Vragen politieke partijen naar aanleiding van de beeldvormende discussie in de raadscommissie dinsdag 6 september 2022 over de plannen voor de Herontwikkeling Zuidelijk Stationsgebied en Herinrichting Weizigtpark, voorzien van een antwoord

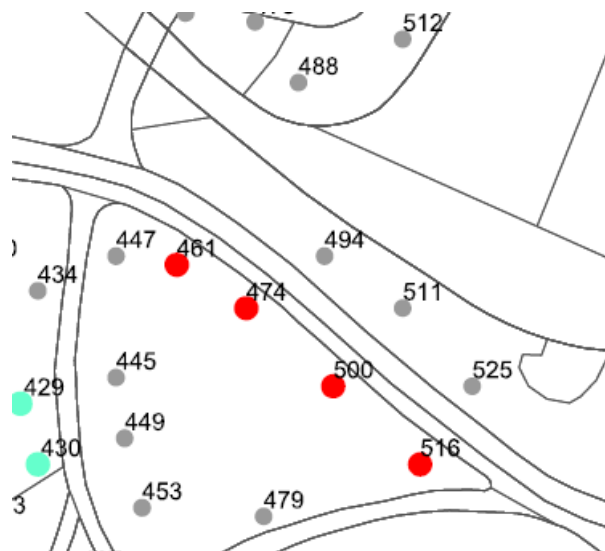
Vraag 19. (SP) *De fietsenstalling en het nieuw te bouwen pleintje direct aangrenzend, hebben tot gevolg dat er een fors aantal bomen gekapt moeten worden. Kunt u schetsen wat de overweging is geweest tussen de capaciteit-wensen van de stalling enerzijds, en het verdwijnen van groen anderzijds? Welke partij gaf daarin de doorslaggevende stem?*

In dit model was het voorstel om alle bomen in een straal van 50 tot 75 rondom het station te kappen om plaats te maken voor een entreeplein en een fietstunnel onder het station door. Zie onderstaande afbeelding.

Het uiteindelijke ontwerp kent een zorgvuldig proces, waarin de belangen van de verschillende partijen gediend worden. Het ontwerp is de optimale balans tussen het aan de ene kant tegemoet komen aan de benodigde stallingscapaciteit en aan de andere kant het behoud van zoveel mogelijk bomen en het karakter van het park. Er was geen doorslaggevende stem, maar er is gezocht naar het optimum.

De gemeente is in 2017 gestart met het maken van een herinrichtingsplan voor het park en een ontwerp voor de nieuwe stationsentree/fietsenstalling met ProRail. De ideeën uit de alliantiegesprekken zijn hierin meegenomen, maar binnen kaders die door de gemeente zelf zijn gesteld. Eén van die kaders was het behoud van het karakter van het park en het oude landgoedbos. Dit betekende dat één van de uitgangspunten was dat zoveel mogelijk bomen gespaard dienden te worden. Een ander uitgangspunt was dat er ruimte moest komen voor ongeveer 2.000 fietsparkeerplekken. Dit aantal volgde uit prognoses, analyses en berekeningen van ProRail en heeft nooit ter discussie gestaan, omdat dit nodig is voor het verwachte toekomstige gebruik van het station en in lijn is met de mobiliteits- en duurzaamheidsopgave van Dordrecht.

Een fietsenstalling op maaiveldniveau zou een te grote aantasting van het park zijn en niet leiden tot een goed functionerende stationsentree. Daarom is een tweelaagse fietsenstalling ontworpen. Dit ontwerp is zo veel mogelijk over de huidige Kiss+Ride heen geschoven. Later in het ontwerpproces is naar wens van de NS nog een atrium in het entreegebouw gekomen, omwille van een sociaal veilige stationsentree. Daardoor is de footprint van het gebouw nog iets groter geworden in het uiteindelijke ontwerp.
